nr sprawy ZP.271.1.25.2024

ODPOWIEDŹ NA ZAPYTANIA WYKONAWCÓW

Dotyczy: „Montaż czterech kompletnych instalacji powietrznych pomp ciepła oraz instalacji fotowoltaicznych wraz z magazynem energii dla budynków użyteczności publicznej Gminy Porąbka”.

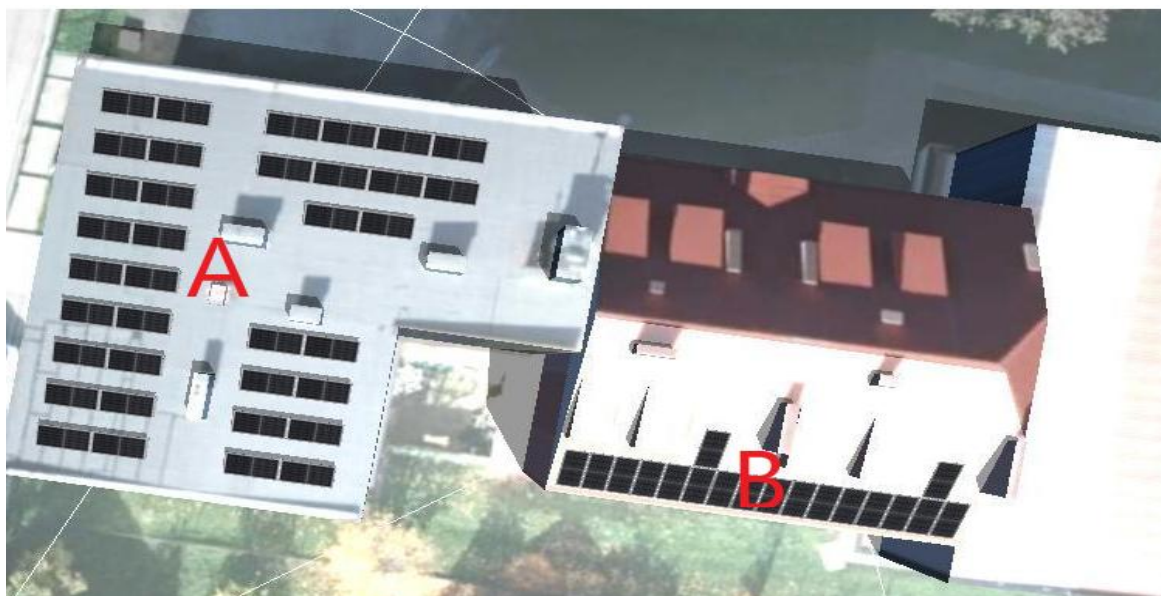
2. W załączniku nr 3 w pkt. nr 3 jest napisane: „Pokrycie/konstrukcja dachu to blachodachówka na więźbie drewnianej/papa”, zaś na wizualizacjach dachu są dwa różne pokrycia. Jaki jest rodzaj pokrycia dachowego na dachu w Szkole Podstawowej nr 1 w Porąbce? Prosimy o sprecyzowanie materiału pokrycia dachowego, z podaniem na której części jest jakie pokrycie.

Rodzaj pokrycia dachowego na dachu w Szkole Podstawowej nr 1 w Porąbce dla poszczególnych części (zgodnie z poniższym rysunkiem) jest następujący:

Segment A – Blachodachówka na więźbie drewnianej.

Segment B – Blacha płaska na więźbie drewnianej

Segment C – Styropapa na płytach korytkowych
